CONTRATO/CONVENIO/ACUERDO No.: CONTRATO 518 - 2025

OBJETO: CONTRATO DE CONSULTORIA PARA LA REVISION Y ACTUALIZACIÓN DE LOS ESTUDIOS Y DISEÑOS DE LA CASA DE LA MUJER DEL MUNICIPIO DE CAJICA

CONTRATISTA CONSORCIO LA MUJER

LUGAR, FECHA Y HORA: ENCUENTRO VIRTUAL - 15/07/2025 - 2:30 PM

01_Primer Nivel amoblado
Esc: 1: 75

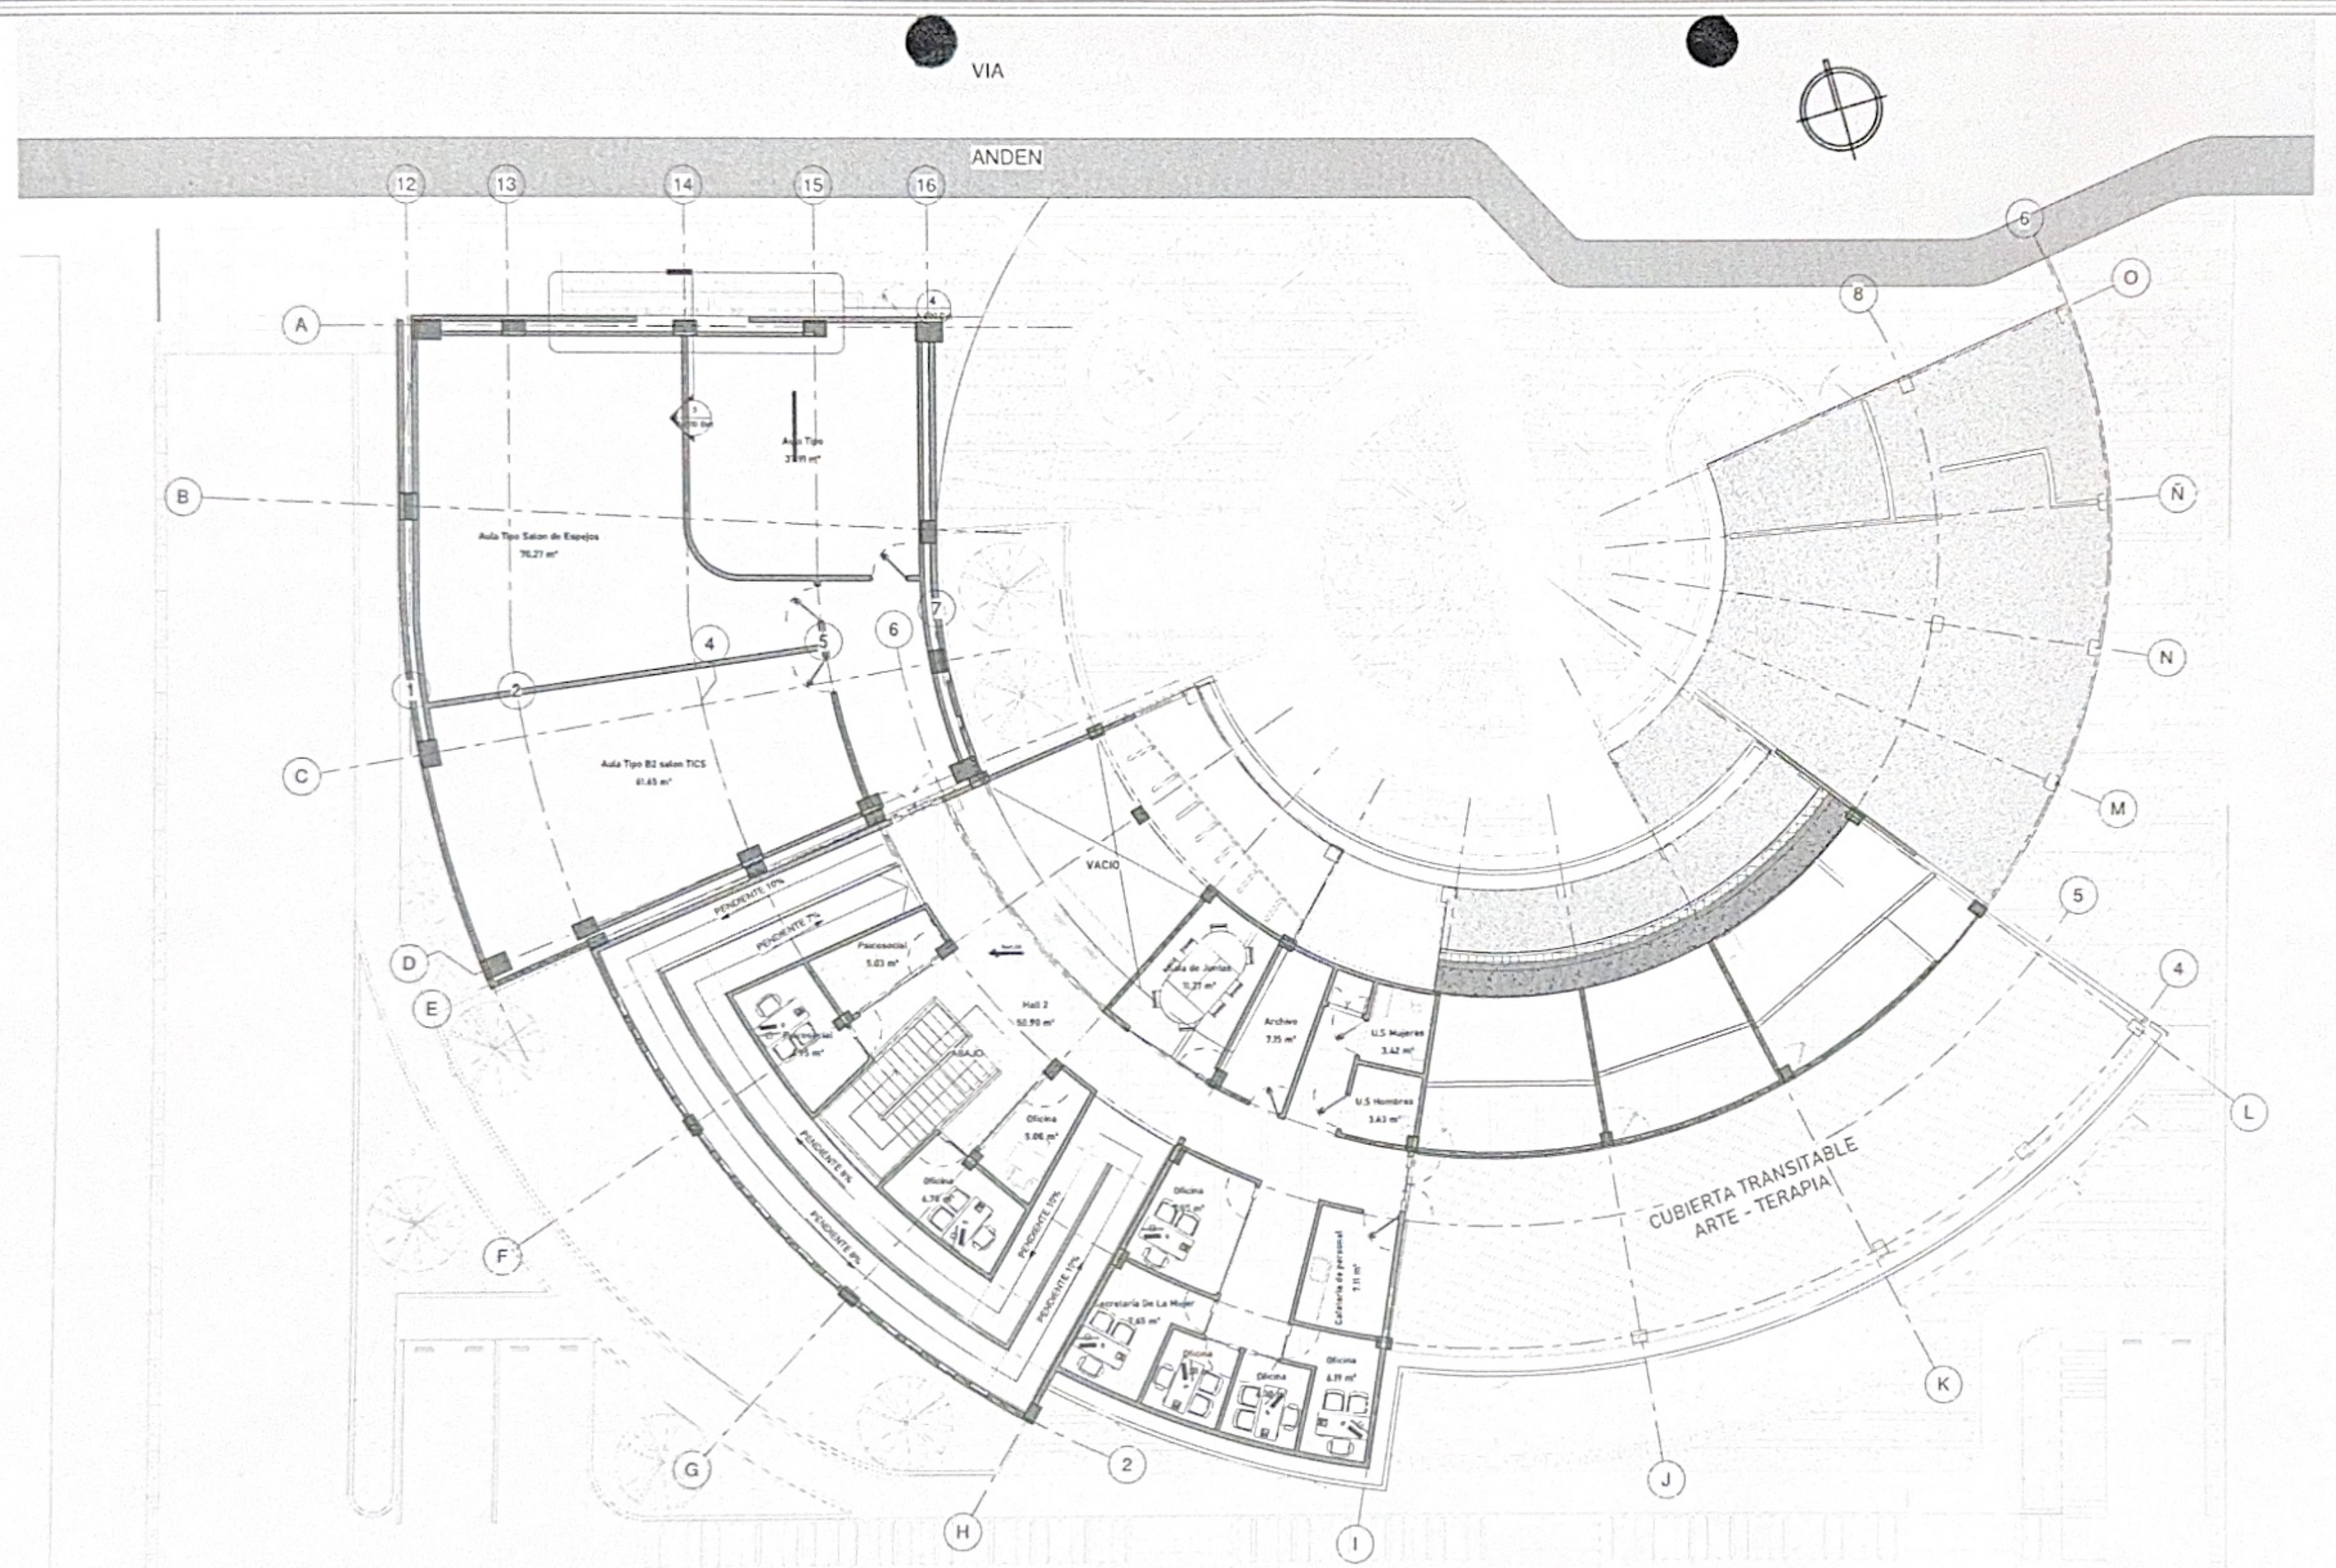
Los comentarios u observaciones están registradas en detalle dentro de las actas de fecha antes mencionadas entre el 8 de julio y el 11 de julio del año 2025, para la reunión solamente se enfoca en la presentación gráfica de la planimetría relacionada con los ajustes allí consignados, entre otros se enumeran de la siguiente manera en PRIMER PISO:

- El área antes conocida como auditorio se proyecta ahora como un salón múltiple que prestará una función abierta permitiendo usos tales como reuniones, actividades lúdicas, capacitaciones y demás, generando confort y practicidad, de acuerdo al aforo necesario para la Secretaría de Desarrollo Social.
- Se genera un nuevo espacio de depósito en el costado sur de el salón múltiple, destinado a depósito consecuente con la observación de Desarrollo Social.
- Se crea en cumplimiento de la norma, una rampa con las pendientes según normativa que da accesibilidad a personas con movilidad reducida por detrás de la escalera o punto fijo.
- Se elimina el equipo ascensor en disminución de costos, ya que se satisface la norma con la proyección de la rampa.

- Se crean 2 unidades sanitarias grandes que satisfacen el aforo del salón múltiple.
- Se reduce el número de accesos según necesidades del proyecto, en cumplimiento de la norma y reducción de costos operativos.

- Se reubica junto a la recepción, los cuartos de monitoreo y Racks según su función y mejor ubicación.
- Se reubica el área de enfermería cerca al acceso principal.

- Se crean 2 unidades sanitarias adicionales en satisfacción a la necesidad misional de la casa de la mujer.
- Se generan 2 unidades sanitarias para personas en sillas de ruedas o alguna discapacidad.

- Se cambia la guardería a concepto de ludoteca, según recomendación de la Secretaría de desarrollo social, y se reubica la sala de lactancia con relación directa entre los espacios.

- Se divide las áreas técnicas de subestación tableros y cuarto eléctrico, según normativa.
- Se amplían y limpian espacialmente las áreas misionales de: salón de carpintería, salón de costura, salón de arte y salón de belleza.

- Se genera un espacio nuevo para área de lavandería y casilleros, de acuerdo a las necesidades proyectadas por la Secretaría de Desarrollo Social.
- Se suprime el espacio antes denominado restaurante por un salón de capacitaciones, culinarias, con mesones de trabajo y sus áreas complementarias tales como basuras, depósito químico, almacén de utensilios y despensa, en cumplimiento de la norma.

- Se sitúa o proyecta parque infantil detrás de la ludoteca.
- se ubica área o proyección de área huerta, según necesidad de la Secretaría de Desarrollo Social.

- Proyección de rampa y punto Fijo.
- Adición de espacios funcionales, según necesidades de la Secretaría de desarrollo en oficinas y salas de juntas, en total se proyecta 10 unidades de oficinas, una sala de juntas, un archivo, y una batería de baños.
- Se genera un nuevo espacio en el segundo piso sobre el salón múltiple (Ahora disponible), con función de aula tipo salón de espejos, aula tipo salón de tics, y una tercera aula tipo, se abre la posibilidad de que las divisiones de estas aulas, sean retractiles con objeto de que en algún momento se pueda generar reducción de aforo según la necesidad, lo anterior, dispuesto por la Secretaría de Desarrollo Social.
- Sobre la cubierta transitable se da funcionabilidad al espacio, para área de Arte-Terapia, igualmente según necesidad de la Secretaría de Desarrollo Social.
